REGISTRE PUBLIQUE D'ACCESSIBILITE

ECOLE PAUL LANGEVIN

DIAGNOSTIC D'ACCESSIBILITE DES BATIMENTS ERP

ECOLE PAUL LANGEVIN

Obstacle critique n° **C6.1**

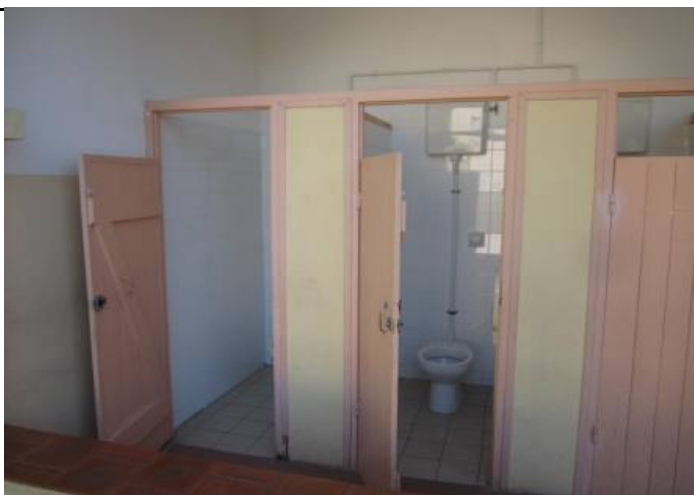
Absence de sanitaire adapté à tous

Utiliser le sanitaire préconisé en C7.1.

Obstacle critique n° **D8.1**

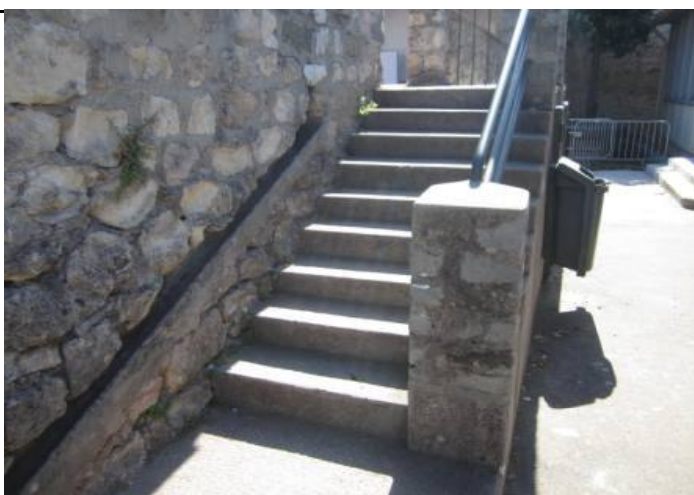
Escalier non doublé d'un dispositif de franchissement conforme

Installer une plate-forme élévatrice extérieur sous gaine desservant la cour de récréation et le niveau -1.
La plate-forme devra être de dimensions conformes et répondre à la norme NF EN 81-41 ou à tout système équivalent permettant de satisfaire à ces mêmes exigences afin d'être accessible.

Ce type d'élévateur n'est pas soumis à dérogation si la hauteur à franchir n'excède pas 3.20 m.

Obstacle critique n° **C8.2**

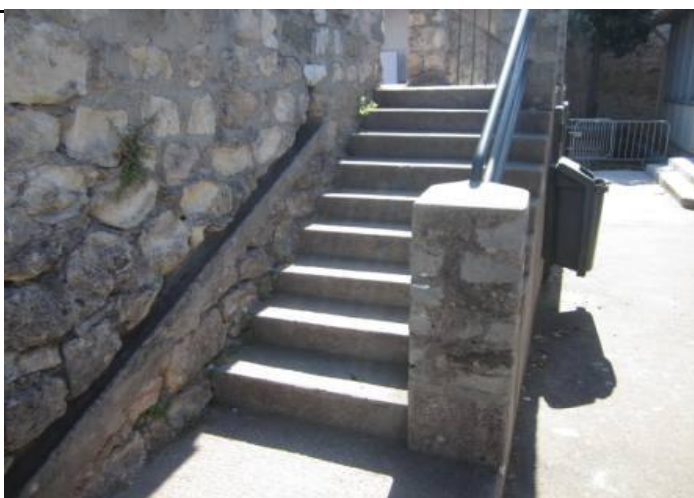
Sécurisation des marches absente et/ou non conforme

Modifier et/ou compléter la signalisation et/ou les équipements selon le tableau ci-dessous.

- Bande podotactile posée en amont de la volée de marches descendantes, à 50cm du premier nez.
- Nez de marches contrastés, sans débord excessif et antidérapants
- 1ère et dernière contremarches contrastées
- Main courante continue, facilement préhensible, contrastée et dépassant d'une longueur de marche.
